### Bebauungsplan GS 04/1 „Schäferweg“ der Stadt Heidenau

Verfahren nach § 13a BauGB, Beteiligung der Behörden nach § 4 Abs. 2 BauGB

## Bebauungsplan GS 04/1 „Schäferweg“ der Stadt Heidenau: Nachtrag zur Gesamtstellungnahme (Schreiben vom 16.03.2022)

**Stadt Heidenau - Bebauungsplan GS 04/1 „Schäferweg“ - Entwurf in  
der Fassung vom 29.10.2021**

Abbildung 1: Blick aus dem Obergeschoss des Friedrichschlößchens in Richtung Baufeld Schäferweg

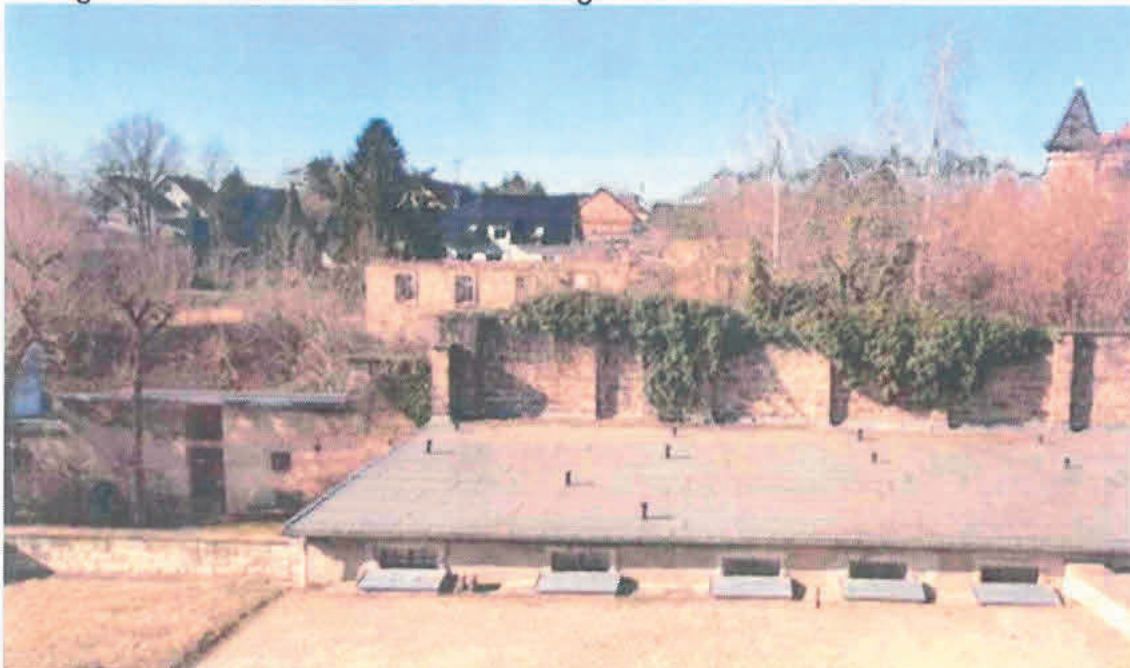
#### 1 Problem Sichtachsen

In der Abbildung 1 sind lediglich Obergeschosse und Dächer der derzeit bebauten Flächen zu erkennen. Sie könnten leicht durch Baumpflanzungen „kaschiert“ werden. Im Archiv der Stadt Heidenau sind Bauplanzeichnungen für den Aufbau des
